Évaluation environnementale des projets

Nos réf : EE-1110-15

**Avis de l'autorité environnementale sur le projet
de construction d'un centre commercial « DECK 78 »
à Vernouillet et Triel-sur-Seine (Yvelines)**

Limite des zones du PPRI et zone amiantée

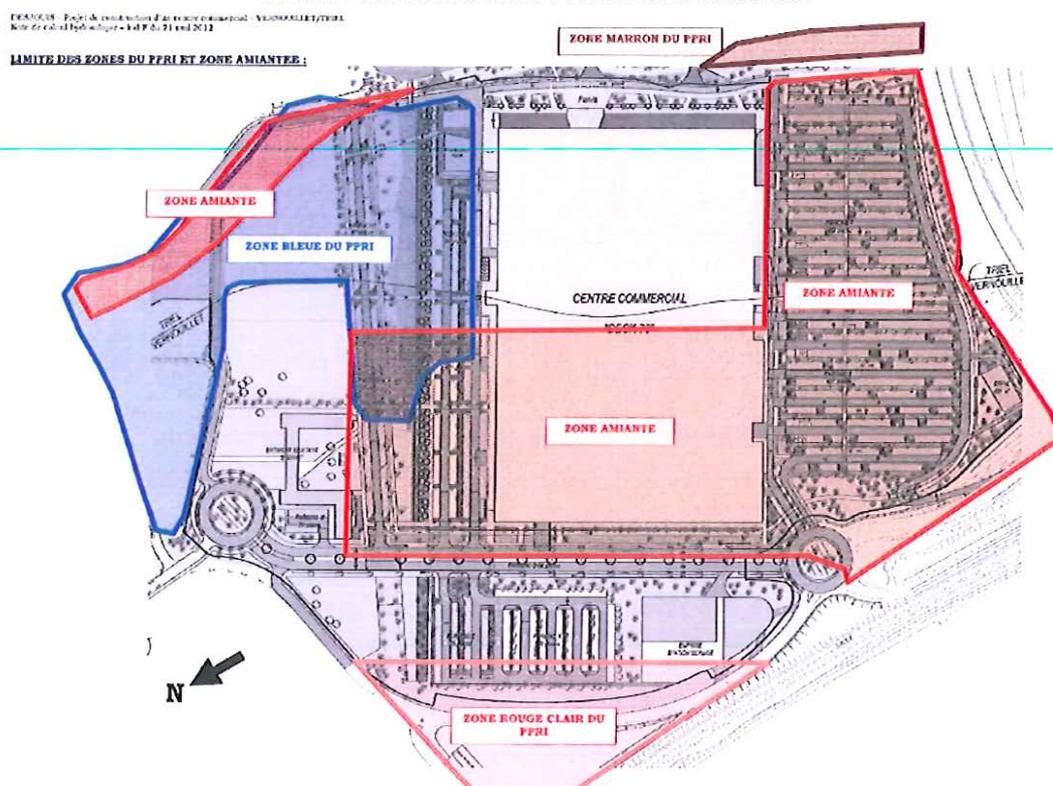
Aucune infiltration des eaux pluviales n'est prévue, en raison de la pollution des sols. Les eaux de ruissellement seront collectées et stockées dans des noues, des dispositifs de type chaussée réservoir sous les parkings et un bassin paysager (« jardin en creux »). Le traitement de la pollution sera assuré par décantation dans ces ouvrages, par phytoremédiation dans le bassin paysager et par la mise en place de décanteur/séparateur à hydrocarbures, imposée par le règlement d'assainissement, avant rejet vers les exutoires (deux en Seine, un vers le réseau communal d'eaux pluviales). Il conviendra de préciser le

type de plantations implantées dans le bassin paysager, qui ne devront pas endommager les géotextiles assurant l'étanchéité.
